**Lista di controllo per la valutazione preliminare
(art. 6, comma 9, D.Lgs. 152/2006)**

AUTOSTRADA A14 BOLOGNA-BARI-TARANTO, TRATTO BOLOGNA BORGO PANIGALE - BOLOGNA SAN LAZZARO, POTENZIAMENTO IN SEDE DEL SISTEMA AUTOSTRADALE E TANGENZIALE DI BOLOGNA – PASSANTE DI BOLOGNA. DEMOLIZIONE E RICOSTRUZIONE VIADOTTI RENO E SAVENA (MODIFICA CONFIGURAZIONE DI PROGETTO)

Figura 8 - Progetto di ampliamento – Planimetria

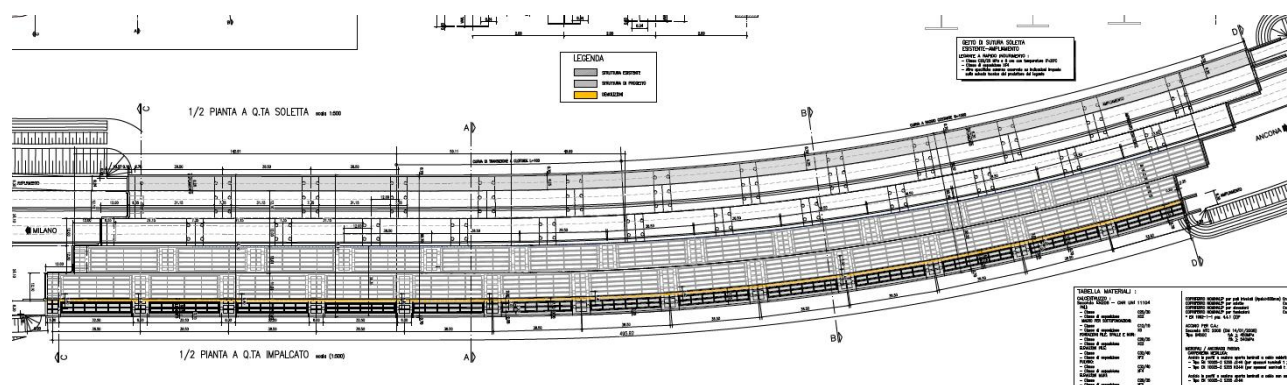
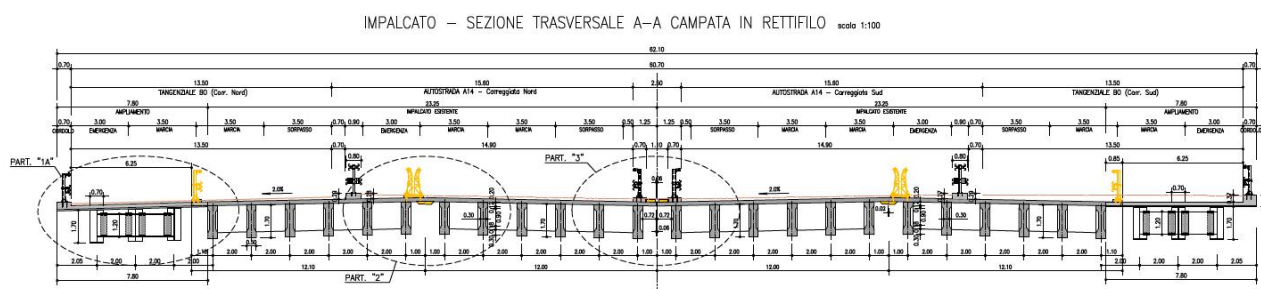
IL PROGETTO DEFINITIVO APPROVATO: PROGETTO DI AMPLIAMENTO

Il progetto definitivo approvato prevedeva un ampliamento di piattaforma simmetrico, pari a 7,80 m.

Per l'ampliamento degli impalcati si utilizzano tre travi in acciaio aventi sezioni a I di altezza pari 1,70 m, solidarizzate con una soletta di 25 cm di spessore. La soletta superiore veniva mantenuta disgiunta in corrispondenza dell'attuale taglio di separazione della carreggiata autostradale dalla carreggiata della tangenziale. In tal modo si ottenevano due impalcati con comportamento indipendente in cui in corrispondenza della linea di separazione della corsia di emergenza, veniva disposto un giunto longitudinale di sottopavimentazione.

Si ipotizza che siano necessari importanti interventi di manutenzione straordinaria alle travi postese e alle selle Gerber, da programmare periodicamente, per dare un orizzonte di vita alla struttura esistente paragonabile con quella della soluzione alternativa proposta (demolizione e ricostruzione).

La soluzione progettuale proposta prevede la demolizione del ponte esistente e la realizzazione di un ponte nuovo: gli impalcati esistenti in c.a.p. saranno sostituiti con due impalcati in sezione mista acciaio-calcestruzzo aventi l'andamento planimetrico rappresentato nella figura seguente.

Complessivamente vengono realizzate **8 campate**, con **7 pile in alveo**. Le luci delle campate intermedie variano da circa 63 m a 95 m, mentre le campate di riva hanno una luce pari a circa 55 m. Quando almeno una delle luci che insistono sulla pila è superiore a 75-80 m l’altezza della trave metallica aumenta sulla pila fino a 4 metri di

Le travi principali, al fine di rispettare i franchi idraulici, hanno un'altezza variabile da 2.70 m in campata a 4.00 m in corrispondenza delle pile. Solo in corrispondenza delle pile P3 e P4 le travi hanno un'altezza pari a 2.70 m a fronte della ridotta luce delle campate adiacenti ad esse.

L'impalcato in questo caso è unico e ha una larghezza complessiva variabile da 28 m a 31.50 m ed è costituito tipicamente da 4 cassoni, ciascuno costituito da due travi alte 2,70 m. I primi due cassoncini, varati nella fase 1, sostengono la tangenziale, gli altri due, varati nella fase 2, sostengono l'autostrada.

Figura 11 - Planimetria nuovi viadotti

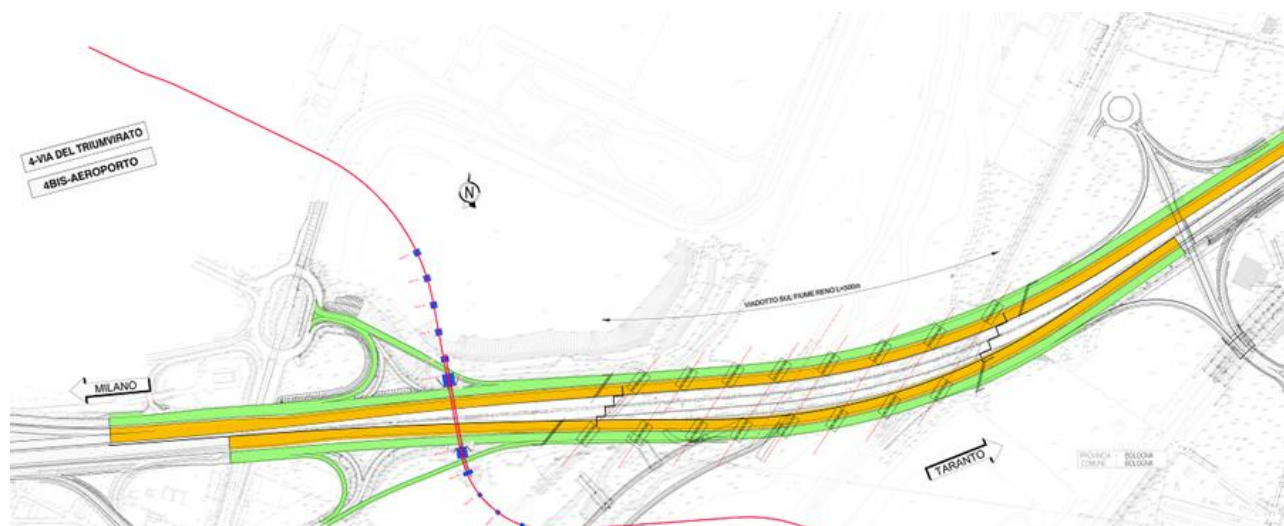
La soluzione progettuale di demolizione e ricostruzione individuata è quella che minimizza l'impatto ambientale, territoriale e sul traffico, ottimizzando i tempi di esecuzione; il progetto prevede l'introduzione di una variante plano-altimetrica in corrispondenza del viadotto, e nei tratti immediatamente precedenti e successivi per raccordarsi all'esistente, di sviluppo pari a 2.1 km in carreggiata nord e 2 km in carreggiata sud, con creazione di una "varice" tra le carreggiate della A14, di ampiezza massima pari a 40 m in corrispondenza del fiume Reno, a causa della quale il tracciato si allunga di circa 10 metri.

Il tracciato esistente in A14 sud devia anche per conseguire un allargamento di visibilità (di larghezza massima 2.60 m) che metta pienamente a norma il tracciato, sanando un deficit della situazione esistente.

Figura 12 – Prima fase realizzativa

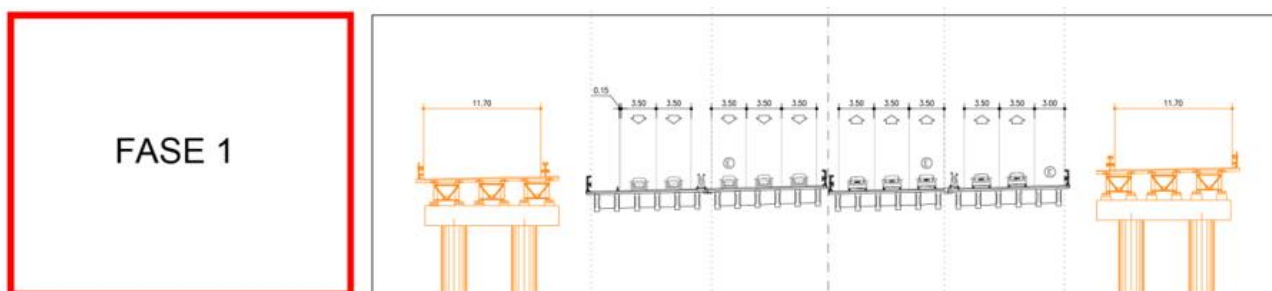
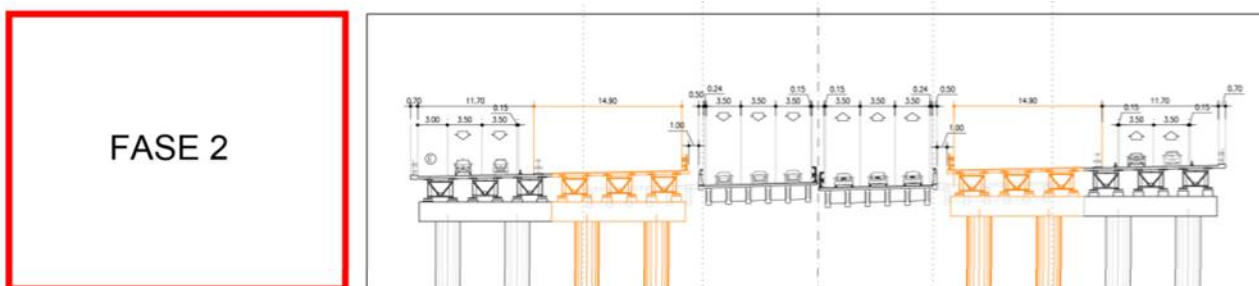
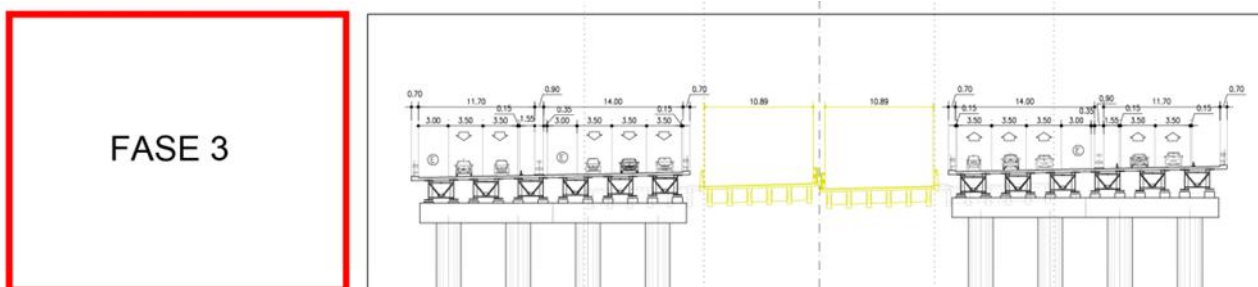
La parte aerea delle due nuove carreggiate saranno realizzate in diverse fasi:

- in prima fase (circa 17 mesi) si realizzerà la parte che ospiterà le tangenziali, completamente esterna all’attuale sedime;
- in seconda fase (circa 19 mesi), dopo aver spostato il traffico della tangenziale, verranno demoliti i ponti attuali sulla tangenziale e completati i nuovi ponti con la parte che sostiene l’autostrada;
- la demolizione dei ponti esistenti sull’autostrada (circa 10 mesi) avverrà a valle dell’apertura al traffico in configurazione definitiva, ossia dopo aver spostato il traffico dell’autostrada.

Figura 18 - Pila tipica

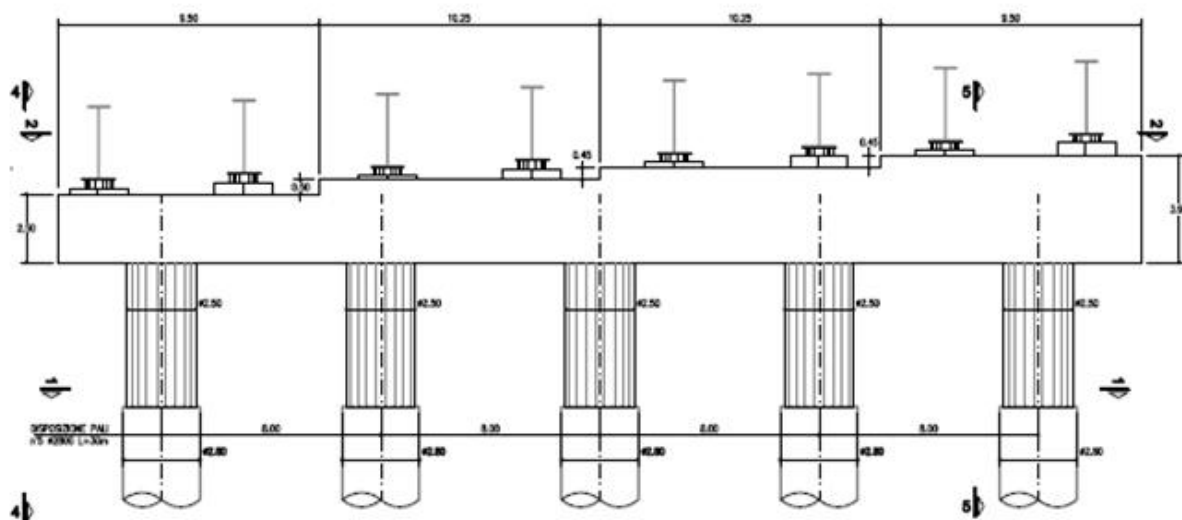
Le pile sono costituite da 5 fusti cilindrici di diametro pari a 2.50 m posti ad interasse 8 m. I fusti pila sono collegati in sommità da un pulvino avente sezione trasversale rettangolare 3.00 m x 2.50 m.

Figura 19 - Pali-pila

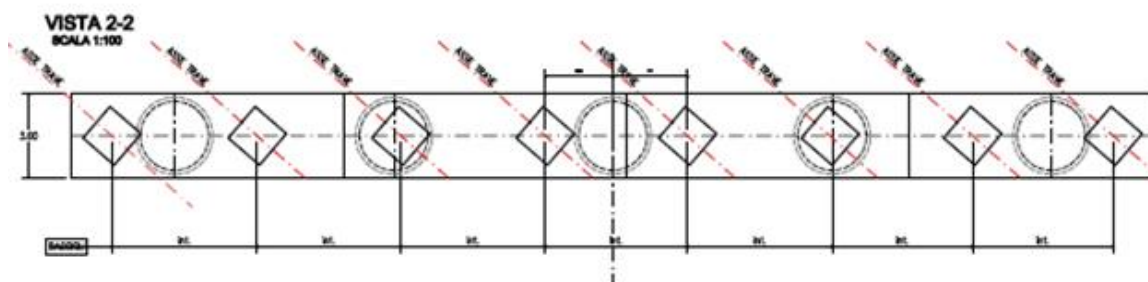
Per quanto riguarda le fondazioni, saranno costituite da cinque pali di diametro pari a 2.80 m

Figura 20 - Ipotesi di sistemazione dell'alveo del fiume Reno in fase di cantiere

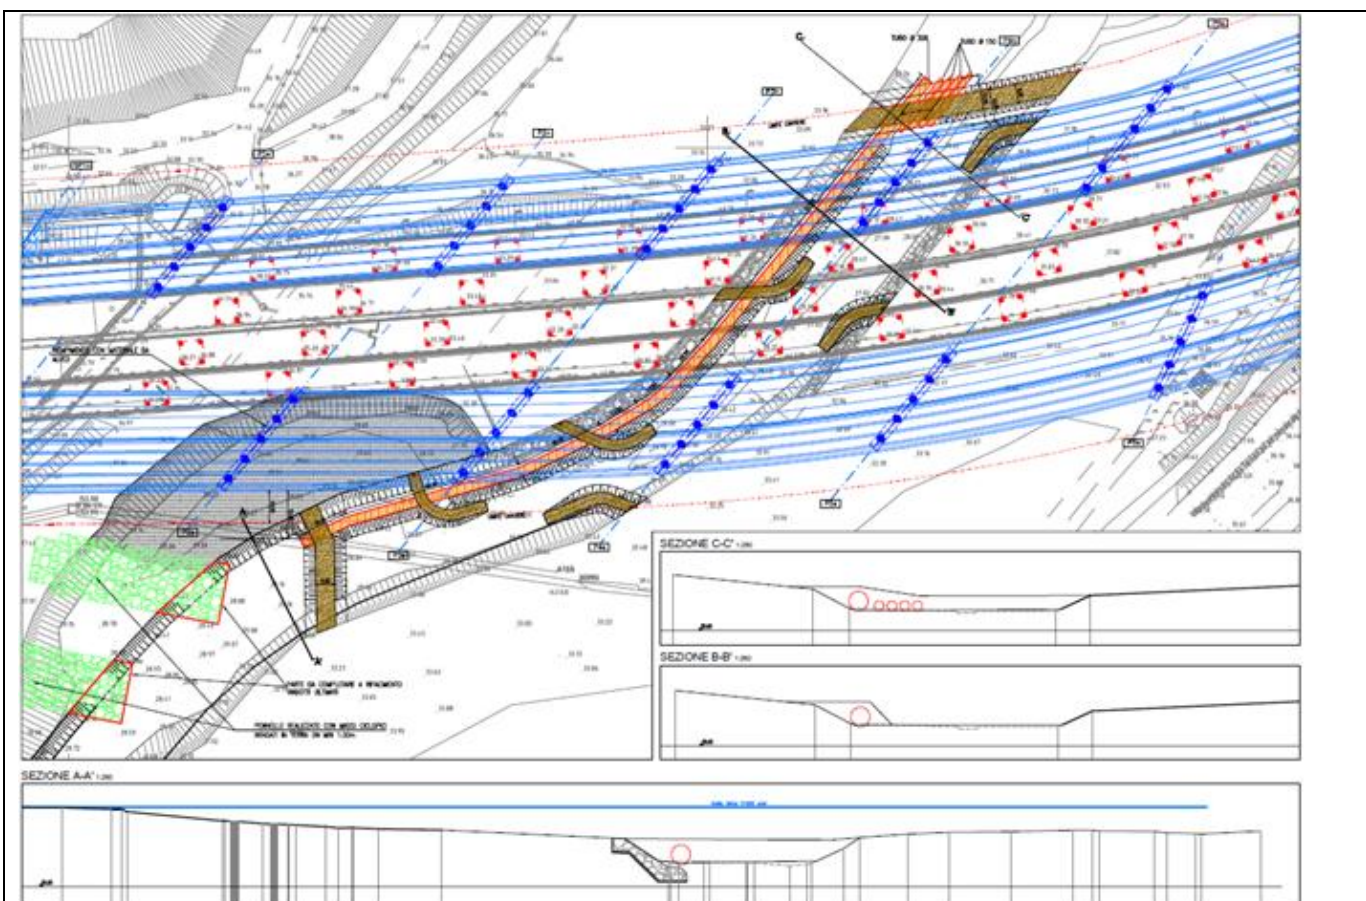
Per la fase di cantiere, nello specifico per la realizzazione delle fondazioni del nuovo viadotto e per la demolizione di quelle esistenti, si conferma la sistemazione dell'alveo del Fiume Reno studiata per il progetto di ampliamento, che consente il collegamento e il transito "est-ovest" dei mezzi di cantiere. La sistemazione prevede, a monte, una tura in terra che "ingloba" una tubazione di diametro 3m per il convogliamento delle portate minime. Questo sistema consente, nei periodi di magra, di mantenere "asciutto" e accessibile, tramite rampe in terra, la parte centrale dell'alveo del fiume. A valle viene realizzato, sempre in terra, un guado che "ingloba" il tubo di diametro 3m e una batteria di tubi, di diametro pari a 1,5m, che consentono il deflusso delle acque che, eventualmente, possono accumularsi nell'area centrale nonché il transito dei mezzi d'opera fra le due sponde.

Figura 24 – Sezione longitudinale progetto di ampliamento

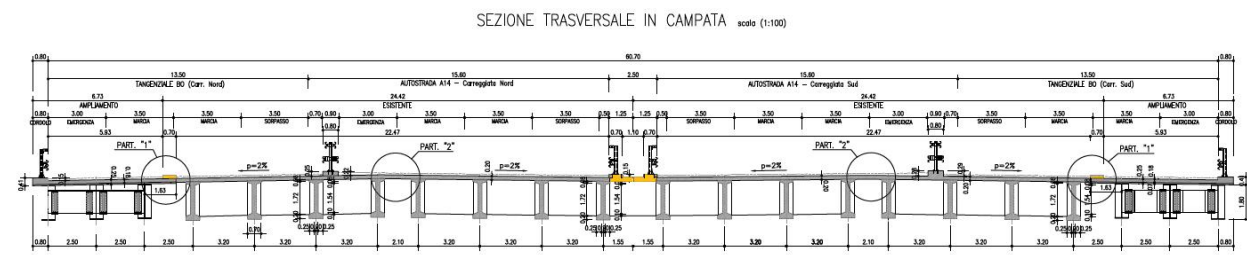
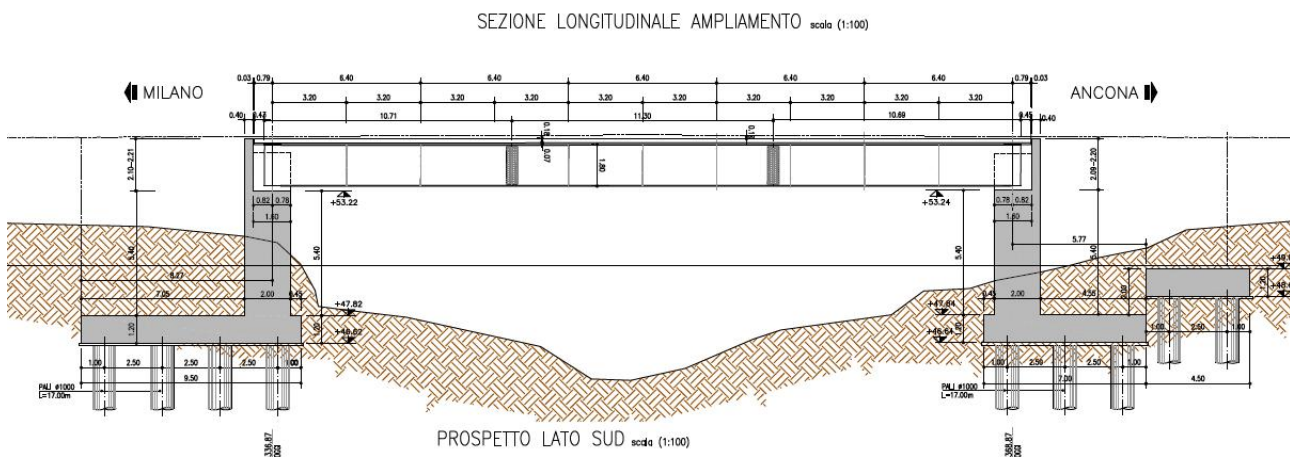
Il progetto definitivo approvato prevedeva un ampliamento di piattaforma simmetrico, pari a 6,73 m. Il nuovo impalcato veniva realizzato mediante due travi in acciaio a sezione a doppio T solidarizzate. L'altezza delle travi era di 1,80 m e la soletta di nuova costruzione aveva uno spessore di 25 cm. L'allargamento delle spalle veniva realizzato in c.a. mantenendo lo spessore della sagoma massima dell'elevazione della spalla esistente pari a 2,00 m.

La soluzione progettuale proposta prevede la sostituzione dell'impalcato esistente in c.a.p. con un impalcato in sezione mista acciaio-calcestruzzo con soletta collaborante.

Si realizzeranno due nuovi impalcati, uno a sostegno della carreggiata nord (A14 + TG.LE), uno a sostegno della carreggiata sud (A4 + TG.LE). La nuova luce di calcolo è pari a 44m (contro i 32m dell'attuale) e sono sostenuti da 22 travi (12 carreggiate nord e 10 carreggiata sud) di altezza pari a 2,1m. L'interasse travi è di 3.20 m.

Figura 26 – Planimetria in fase di costruzione

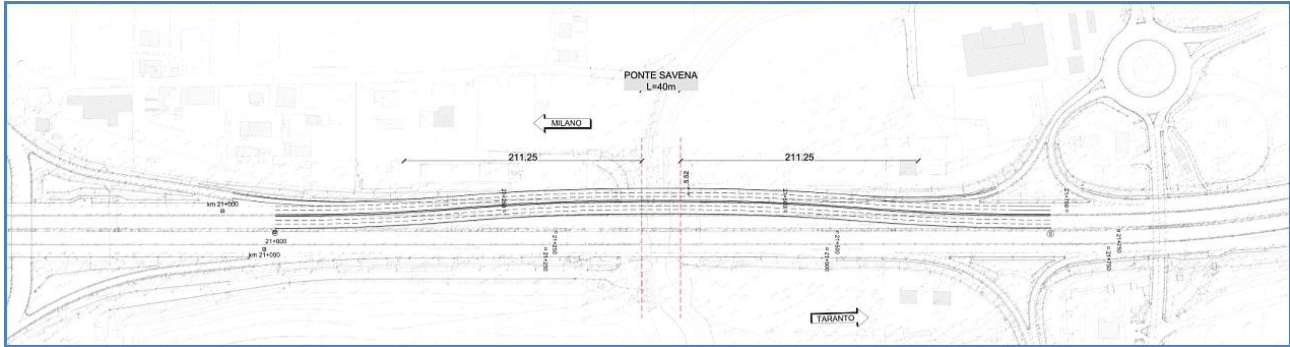
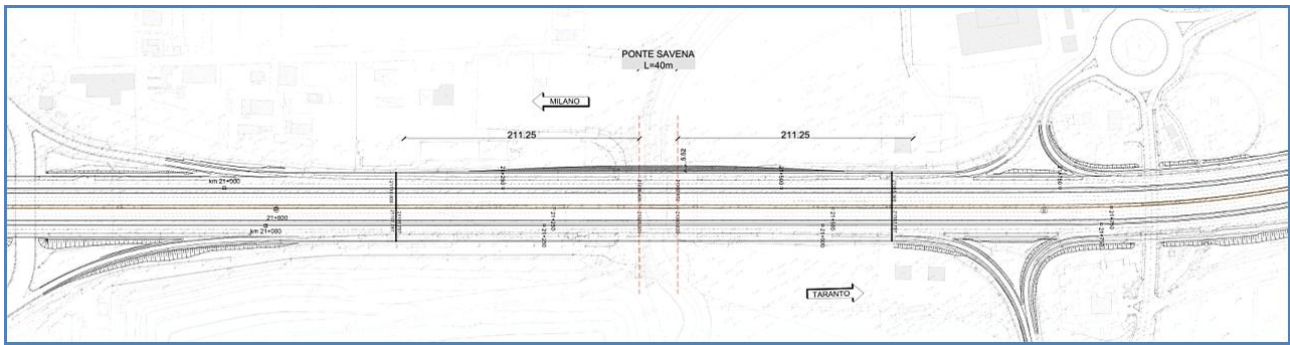
L'intervento si configura in planimetria come un ampliamento tradizionale simmetrico. L'unica peculiarità è che, per poter garantire l'esecuzione in condizioni minime di traffico, è necessario realizzare un maggior ampliamento sul lato della carreggiata nord di circa 9 m, atto ad ospitare la tangenziale nord nel periodo di costruzione. Questo maggior ampliamento, in configurazione finale, verrà utilizzato inserendo un tronco di scambio e «zebrando» la parte pavimentata in eccesso.

- l'avvicinamento del tracciato alla stazione ecologica di HERA e di conseguenza la necessità di realizzare un nuovo muro sul lato nord, di lunghezza pari a 200 m ed altezza media pari a 3 m, per non interferire con tale stazione;
- un maggior ampliamento di tre manufatti scatolari (SP127-SP128-SP129).

La variante altimetrica, necessaria a garantire il franco idraulico previsto da NTC2018 (pari a 1,5m), ha uno sviluppo di circa 460 m.

Figura 28 – Sezione trasversale – Carreggiata Nord

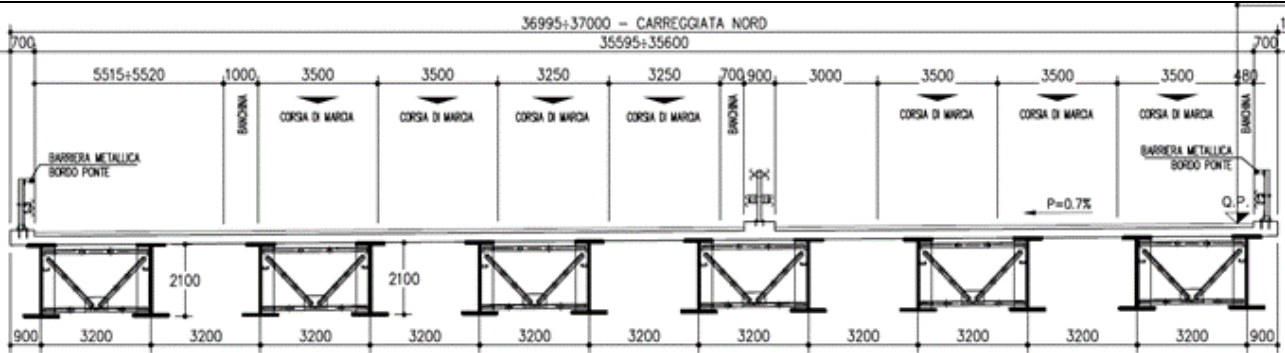
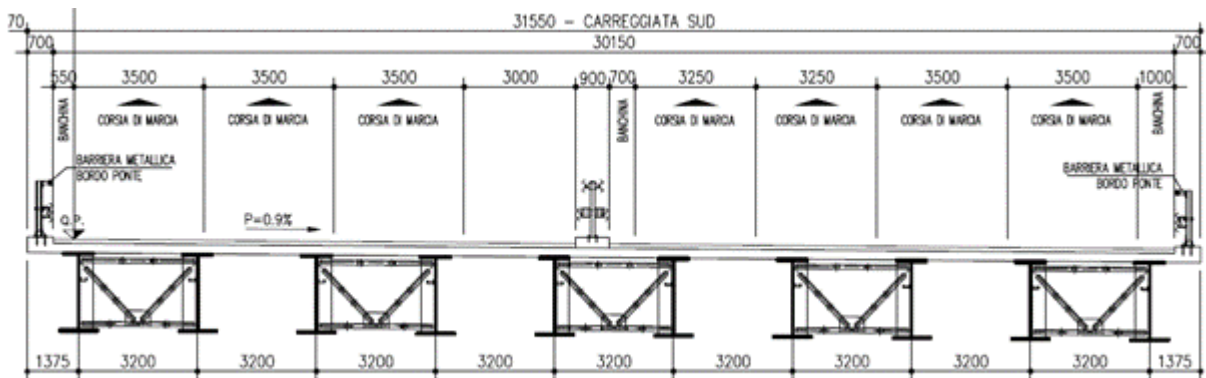
La soletta in calcestruzzo ha uno spessore di 25 cm e viene realizzata mediante l'ausilio di predelle metalliche saldate alle piattabande superiori.

Figura 30 – Cassoncino tipico

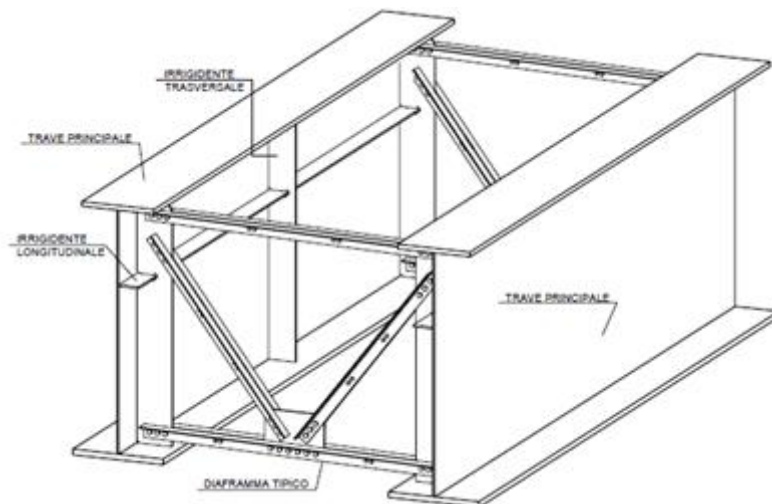
Le travi, accoppiate a due a due, formano 11 cassoni torsiorigidi, controventati al lembo inferiore da uno schema di controventatura a rombo e superiormente dalla stessa predalle metallica.

Figura 31 – Prospetto longitudinale

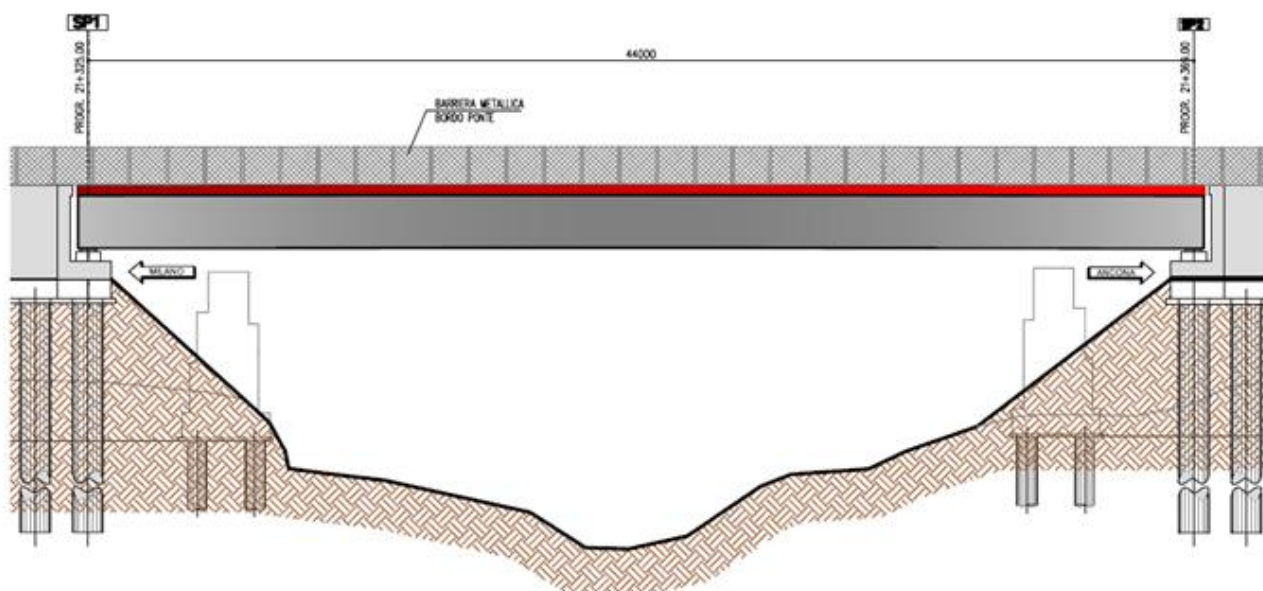
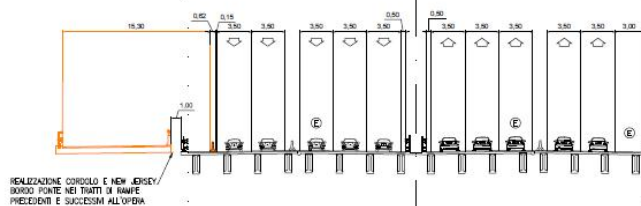
È prevista la realizzazione di una nuova spalla a tergo di quella esistente, e la demolizione del solo muro paraghiaia di quest'ultima al fine di eliminare le interferenze con l'impalcato.
